**Avis de la Mission régionale d'autorité environnementale
de la région Nouvelle-Aquitaine
sur un projet de défrichement d'environ 60 hectares pour
implanter un parc photovoltaïque au sol
à Saignacq-et-Muret (40)**

n°MRAe 2020APNA104

dossier P-2020-10118

Plan de masse et d'implantation du projet (source : page 48)

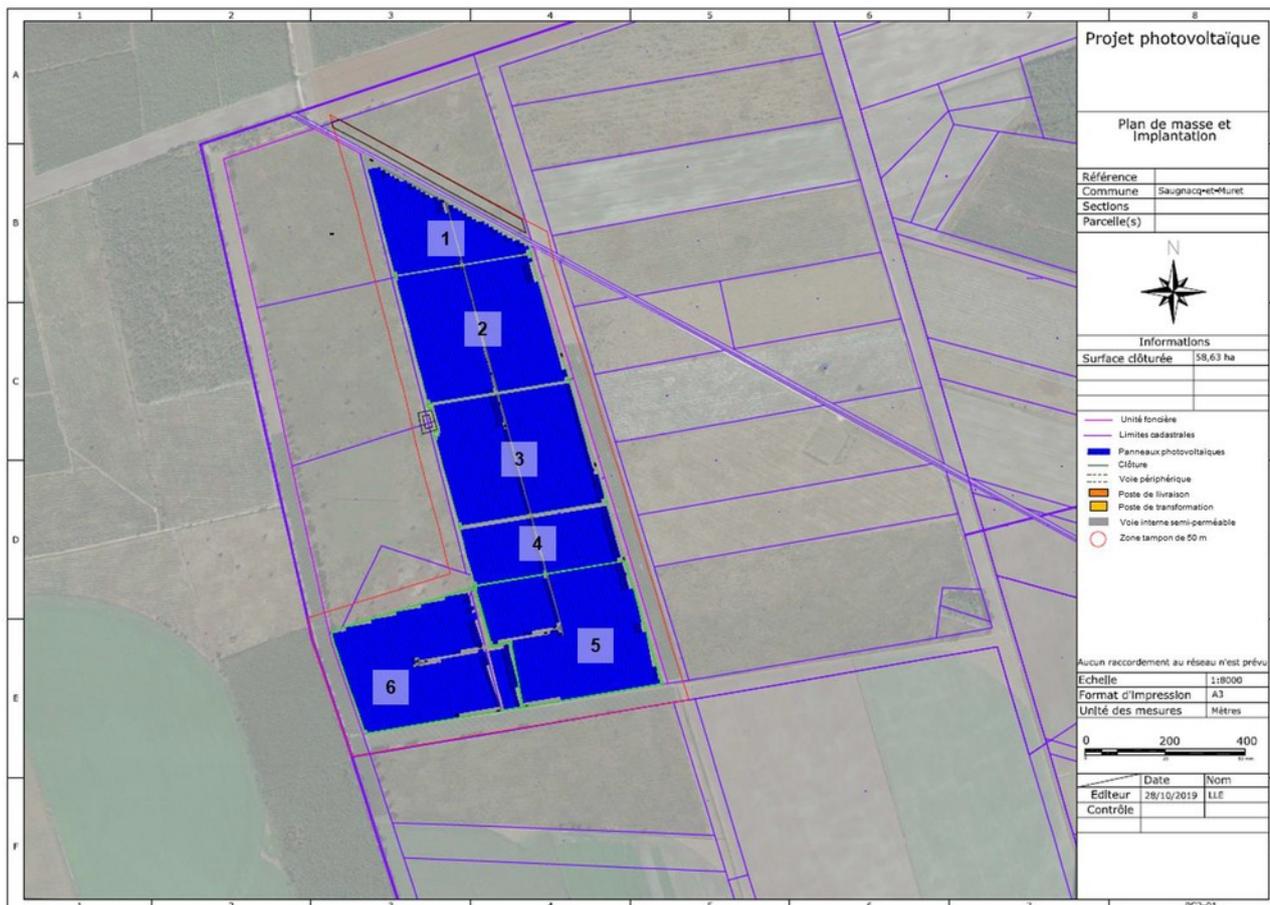
La MRAe souligne que la lisibilité du plan de masse ci-dessus tiré de l'étude d'impact mériterait d'être améliorée, notamment concernant la localisation des locaux techniques et la matérialisation des voiries et de la bande de 50 m à partir des installations photovoltaïques soumise aux obligations de débroussaillage.
